改善箇所説明図

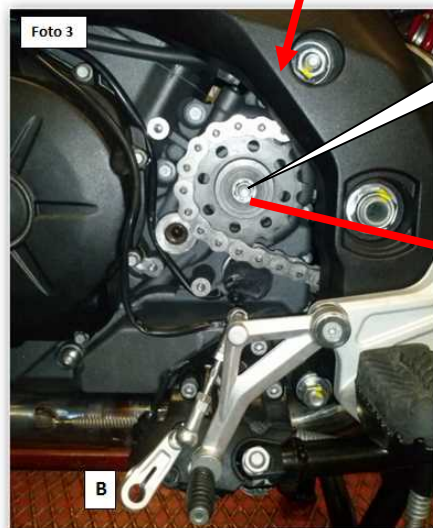
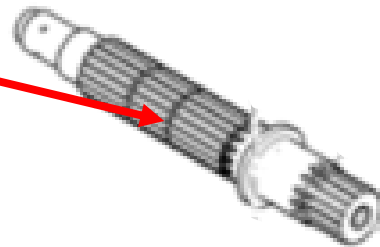
基準不適合発生箇所

ドライブギヤシャフトにおいて、当該シャフトとドライブスプロケットを固定するためのボルト穴の加工が不適切なため、走行振動でボルトが緩むものがある。そのため、そのまま使用を続けると、ドライブスプロケット等が外れて駆動力を伝達できなくなり、最悪の場合、外れた部品の挟まりによりリアホイールがロックして転倒するおそれがある。

全車両、ドライブギヤシャフトのボルト穴を確認し、不具合品の場合は、当該シャフトを良品に交換する。
